**Verslag huishoudelijke elektrische installatie op laagspanning en zeer lage spanning****Algemeen:**

Referentie: 005-20260305-02	Datum controle: 05/03/2026
Keurder: 005

Eigenaar: Onbekend	EAN-code: 541449206000262612
Adres installatie: Kanaalstraat 97, 3920 - Lommel	Nummer teller(s): Lgz0474333963
	Distributienetbeheerder installatie: Fluvius
Datum uitvoering installatie:	<input type="checkbox"/> Vóór 01/10/1981 <input checked="" type="checkbox"/> Tussen 01/10/1981 en 01/06/2020 <input type="checkbox"/> Vanaf 01/06/2020
Type:	<input checked="" type="checkbox"/> Woonenheid <input type="checkbox"/> Niet-huishoudelijk <input checked="" type="checkbox"/> PV <input type="checkbox"/> Batterij <input type="checkbox"/> Laadpaal

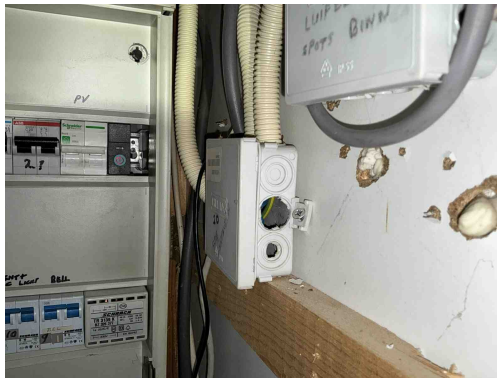
C26 - De verbindingen zijn niet gebeurd in borden, in aftakdozen, aan de klemmen van contactdozen, schakelaars of in de verlichtingstoestellen (Boek 1: 5.2.6.1).

Opmerking: Verdeelbord

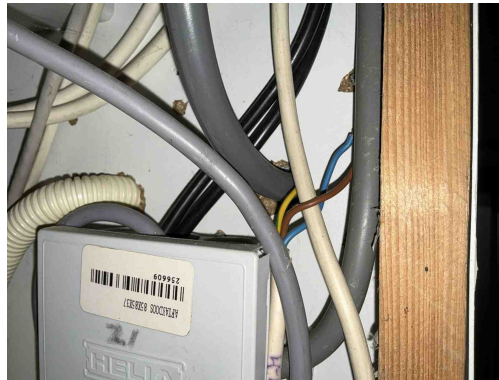
T02 - Gevaar voor rechtstreekse aanraking: genaakbare delen onder spanning (Boek 1: 4.2.2).

Opmerking: Aftakdoos is niet ipxx-b (verdeelbord)

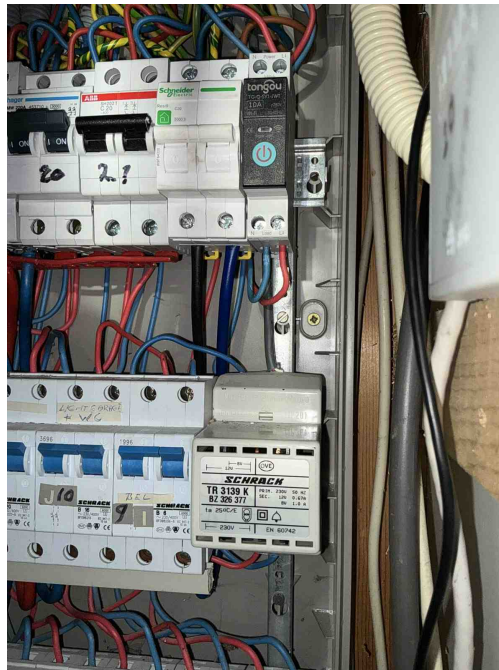
C21 - Het gebruik van geleiders van het type VOB, zonder bijkomende afscherming is niet toegestaan (Boek 1: 5.2.9.6).
Opmerking: Verdeelbord

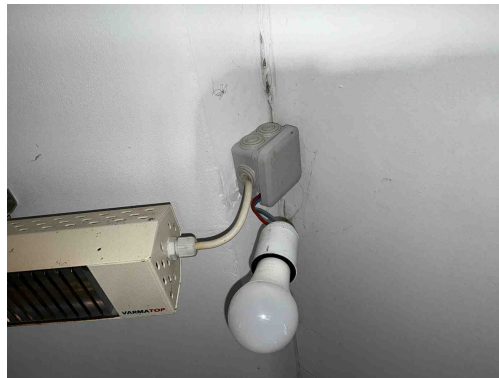
T21 - Het elektrisch materieel is niet geplaatst volgens de voorschriften van de fabrikant/ regels van goed vakmanschap . (Boek 1: 1.4.1.3)
Opmerking: Bord 1, lamp hal, badkamer

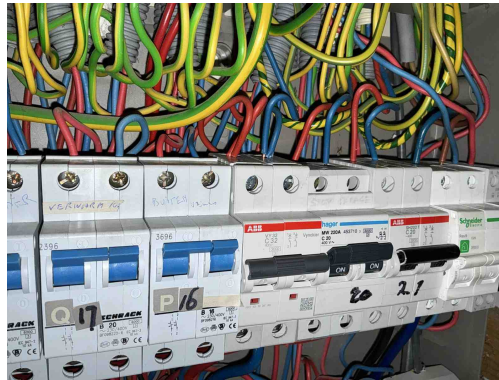
T21 - Het elektrisch materieel is niet geplaatst volgens de voorschriften van de fabrikant/ regels van goed vakmanschap . (Boek 1: 1.4.1.3)

Opmerking: Bord 1, lamp hal, badkamer

T23 - Het elektrisch materiaal is beschadigd. (Boek 1: 1.4.1.3).

Opmerking: Aftakdoos badkamer

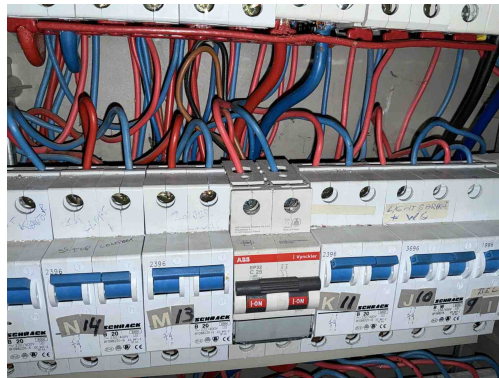
B24 - De sectie van de interne bekabeling van het elektrisch bord is niet aangepast aan de te verwachten stroom (Boek 1: 4.4.1.1/4.4.1.2).

Opmerking: Automaat C25 en C32

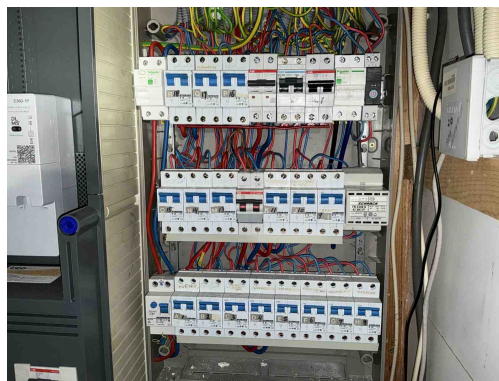
B24 - De sectie van de interne bekabeling van het elektrisch bord is niet aangepast aan de te verwachten stroom (Boek 1: 4.4.1.1/4.4.1.2).

Opmerking: Automaat C25 en C32
